ZMĚNOVÝ LIST

Projekt: TGM 16 – Rekonstrukce budovy Magistrátu
v Přerově

Číslo změnového listu: 063

Název změnového listu: Záchytný systém na servisní lávce

ZODP.PROJEKT.	VYPRACOVAL	KONTROLOVAL		
INVESTOR:				
MÍSTO STAVBY:	Přerov			
NÁVRH ROZMÍSTĚNÍ ZÁCHYTNÉHO SYSTÉMU Zabezpečení lávek - Magistrát Přerov			DATUM	17/10/2025
			FORMÁT	A3

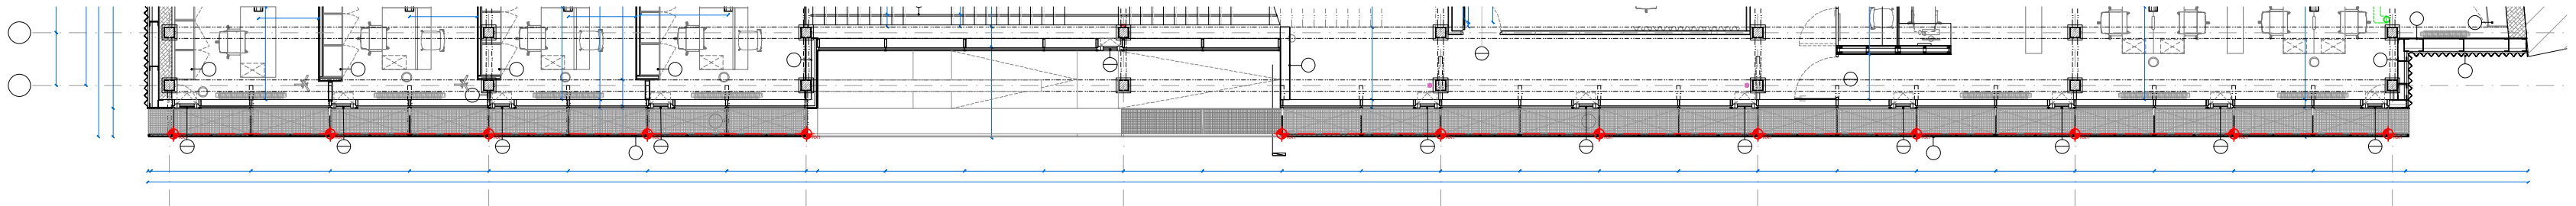
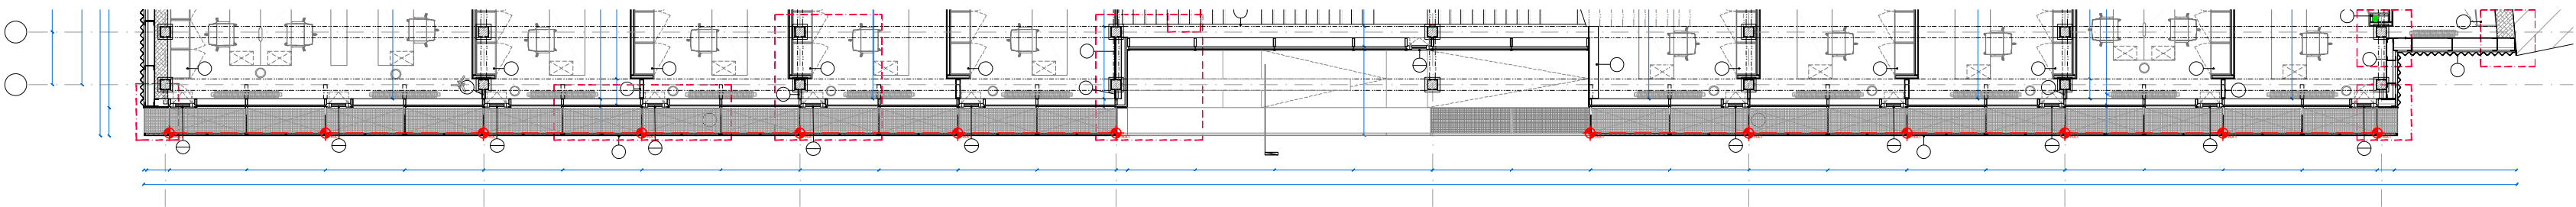
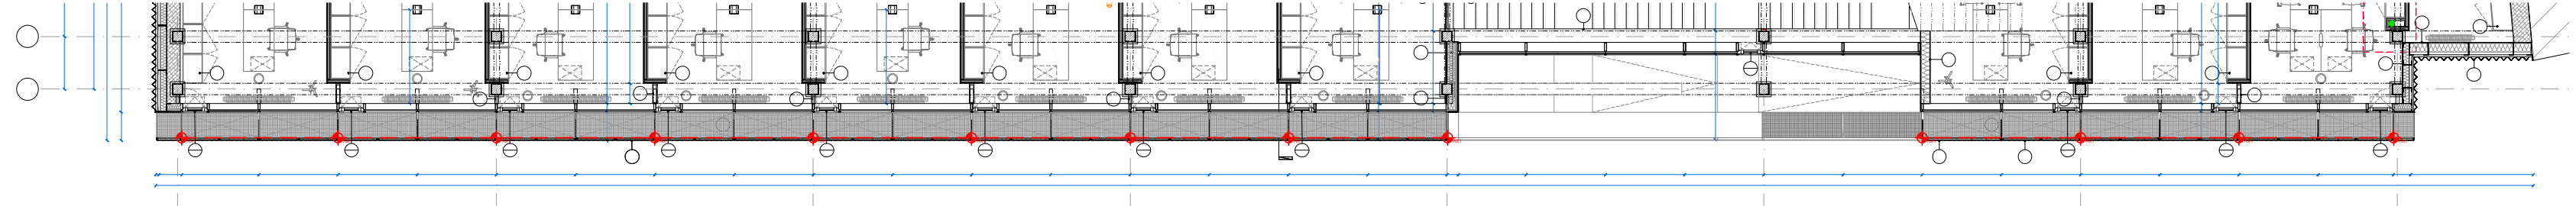
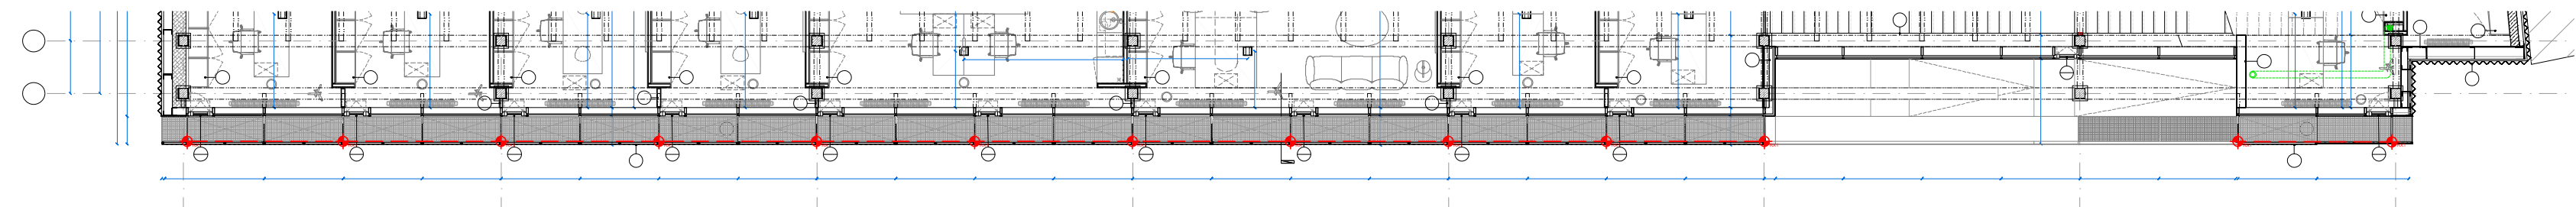
Jedná se o doplnění certifikovaného záchytného systému pro pohyb po servisní lávce. Tento požadavek vyplynul ze zkoušky tahokovové výplně na zábradelní funkci. Tato výplň zkoušce nevyhověla.

Záchytný systém je tvořen jednotlivými body, které budou nakotveny do nosných ocelových prvků servisní lávky. K těmto bodům bude před pohybem po servisní lávce nainstalováno provizorní textilní lano, jehož 2 ks jsou součástí dodávky tohoto dle změnového listu.

Projektant souhlasí s doplněním certifikovaného záchytného systému pro bezpečný pohyb po servisní lávce. Požadavek na doplnění systému vznikl na základě nevyhovující zkoušky tahokovové výplně zábradlí, která nesplnila funkci záchytného prvku.

Ztotožňuji se se stanoviskem projektanta. Byl vybrán nejlevnější funkční záchytný systém.
